改善箇所説明図

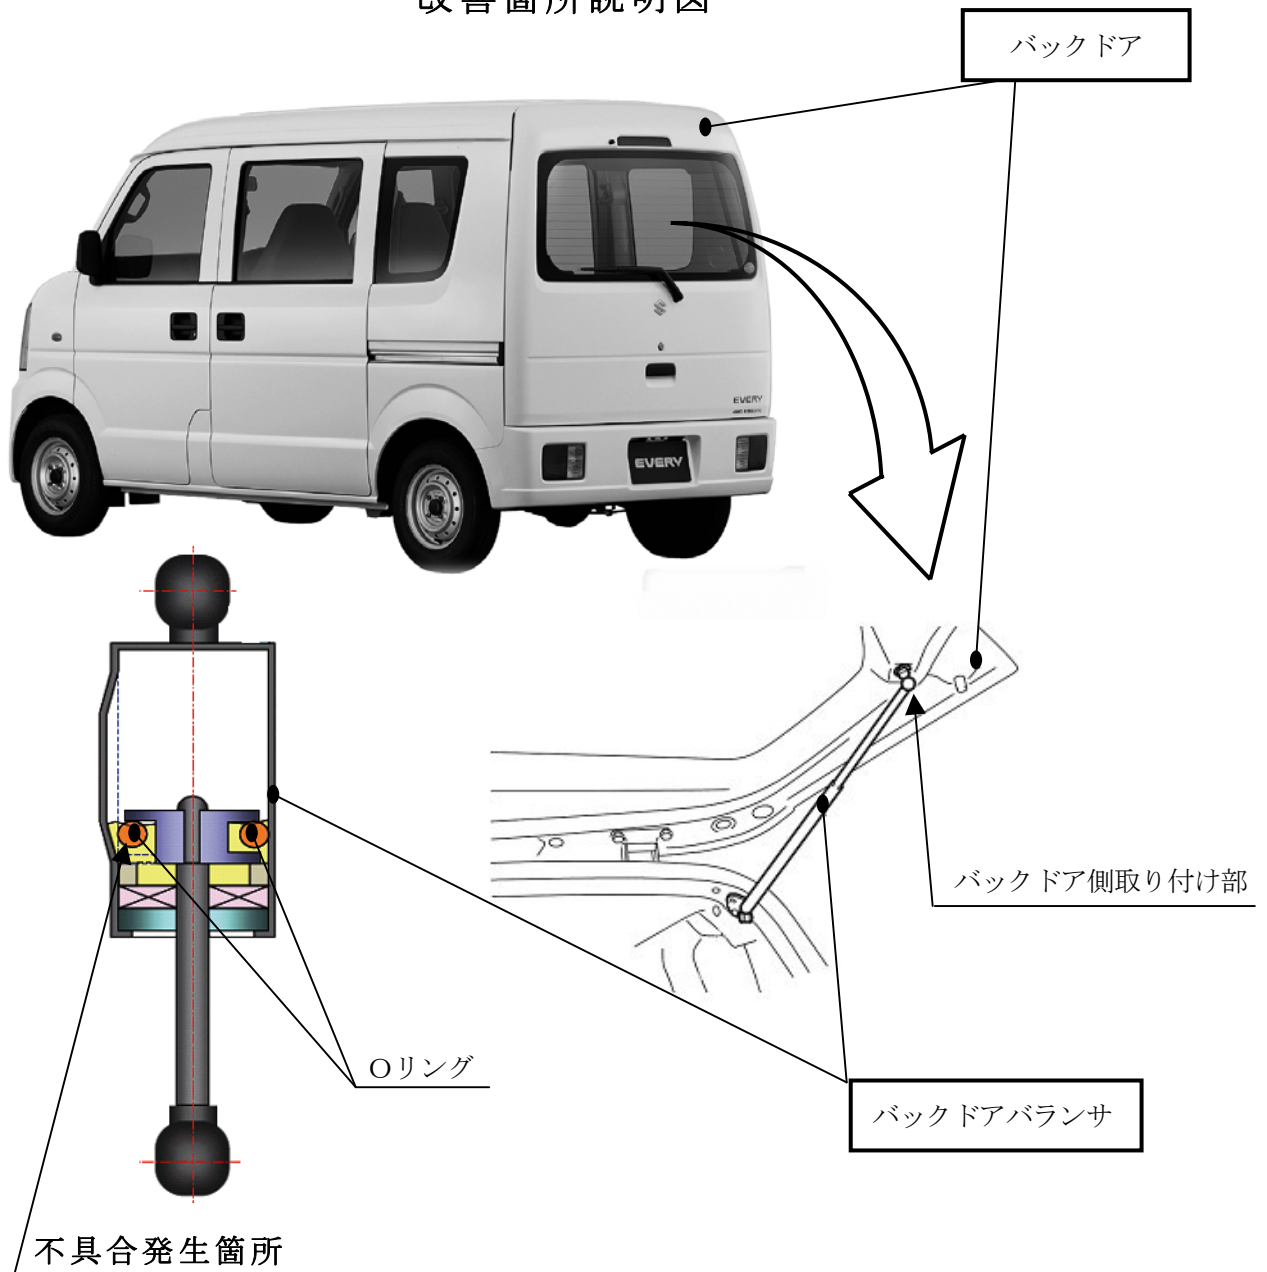
跳ね上げ式バックドアに取り付けられているバランスの製造工程が不適切なため、当該バランスのダンパケース内に残留した洗浄液により、Oリングが膨潤して減衰力が低下し、バックドアの開放速度が速くなるものがあり身体の一部に当たるおそれがある。又は、速く開いた反動でバックドアが上下に揺動し、そのまま使用を続けると、最悪の場合、バランス取り付け部が破損してバックドアが降下し身体の一部に当たるおそれがある。

全車両、バックドアバランスを対策品と交換するとともに、バックドアを点検し、亀裂のあるものはバックドアを新品と交換する。
